Mission régionale d'autorité environnementale

**AVIS DÉLIBÉRÉ
SUR LE PROJET IMMOBILIER PARIDIS 21
À NANTES (44)**

**n° PDL-2022-6482
& n°PDL-2022-6484**

Figure 4: le secteur Halvêque - Beaujoire - Ranzay et le polarités commerciales (source : dossier AEU page 483)

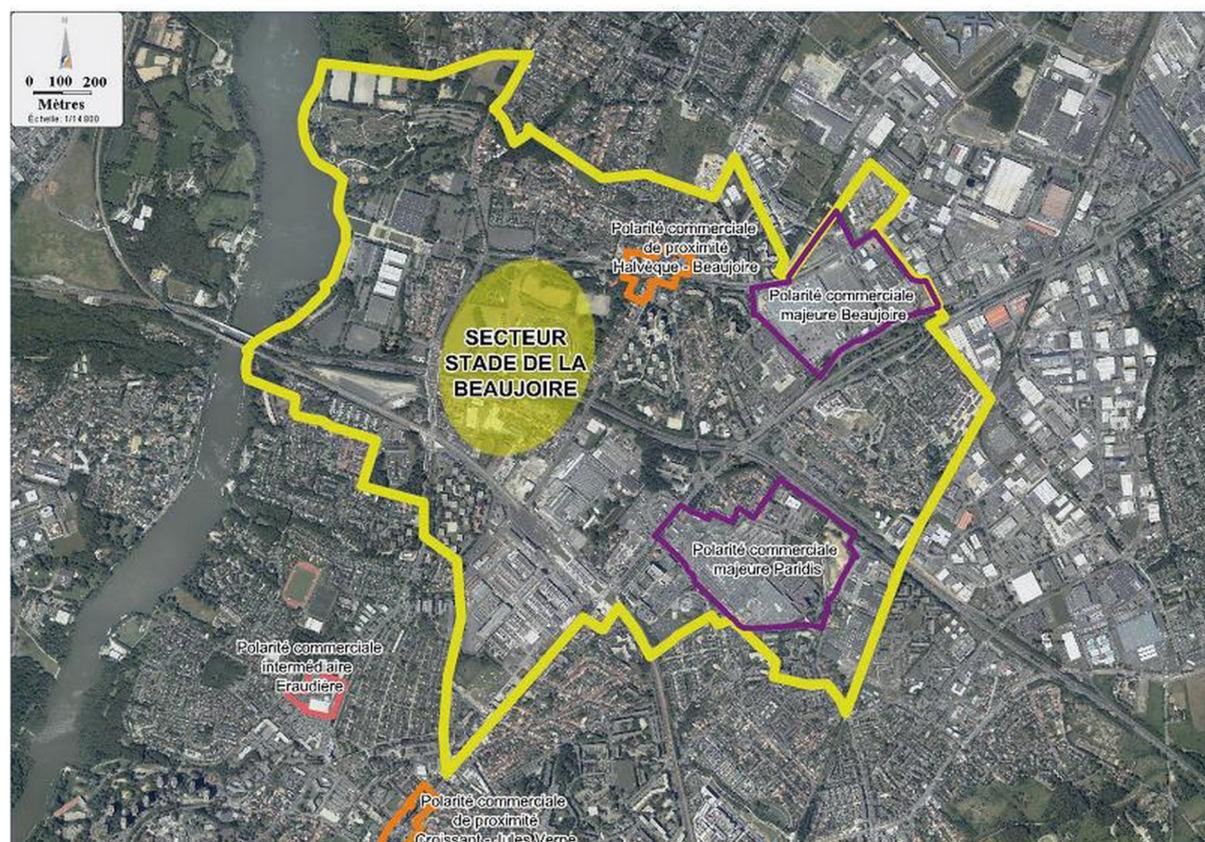
L'objectif de création d'une nouvelle polarité n'est évoqué qu'à l'échelle de l'agglomération : principe de mixité fonctionnelle mais absence d'évaluation des fonctions en place à l'échelle des quartiers avoisinants, objectif affiché d'accueil d'enseignes commerciales absentes à l'échelle de l'agglomération, etc. Le détail de l'intégration du projet au sein du tissu urbain environnant et de ses relations avec les quartiers voisins n'est pas explicité. Le dossier affirme l'objectif de création d'une polarité de quartier mais ne donne pas à voir comment le projet y parviendra. La question des complémentarités, des concurrences commerciales ou celle de l'accessibilité du site depuis les quartiers limitrophes et de l'effet de coupure des grands axes routiers n'est en particulier pas évoquée. L'étude d'impact ne traduit donc pas la volonté d'émergence d'une fonction de centralité de grand quartier.

La MRAe recommande de présenter les alternatives envisagées au projet retenu et de compléter la justification de ce dernier au regard des objectifs assignés au projet et aussi des grands enjeux urbains et environnementaux.
